PRODUCT INFORMATION 2000

Nr.	Data - Date	Oggetto - Subject
31	12-2000	Pruner

Nuovo pruner EP100 - cod. 63069001A
New pruner EP100 - p. n. 63069001A

Fig. 1

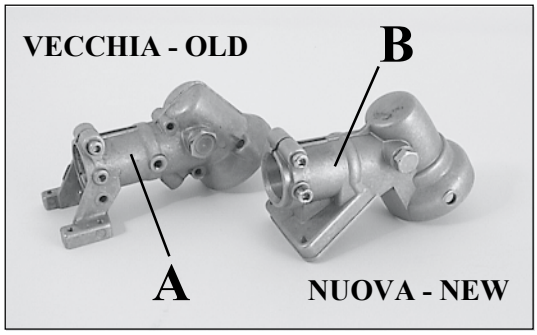
Dal mese di febbraio 2001, sarà disponibile il nuovo pruner EP100 cod. 63069001A, con la nuova flangia cod. W000121A (Fig.3) modificata e predisposta per il montaggio sui decespugliatori con coppia conica attuale a 30° (B, Fig.1) e coppia conica tipo vecchio a 35° (A, Fig.1) con l'inserimento dell'anello adattatore cod. W000130 (Fig.4).
È possibile montare l'attuale pruner EP100 cod. 63069001 sulla vecchia coppia conica a 35° (A, Fig.1) sostituendo la flangia tipo vecchio (Fig.2) con la nuova (Fig.3) ed inserendo l'anello adattatore cod. W000130 (Fig.4).
Anche la nuova flangia e l'anello adattatore saranno disponibili da febbraio 2001.

Available as of February 2001, the new pruner EP100 p.n. 63069001A, with new flange p.n. W000121A (Fig.3) modified and arranged for fitting on the trimmers with present bevel gear pair at 30° (B, Fig.1) and old type bevel gear pair at 35° (A, Fig.1) with insertion of adapter ring p.n. W000130 (Fig.4).
The present pruner EP100 p.n. 63069001 can be fitted on the old bevel gear pair at 35° (A, Fig.1) replacing the old type flange (Fig.2) with the new one (Fig.3) and fitting adapter ring p.n. W000130 (Fig.4).
Also the new flange and adapter ring will be available as of February 2001.
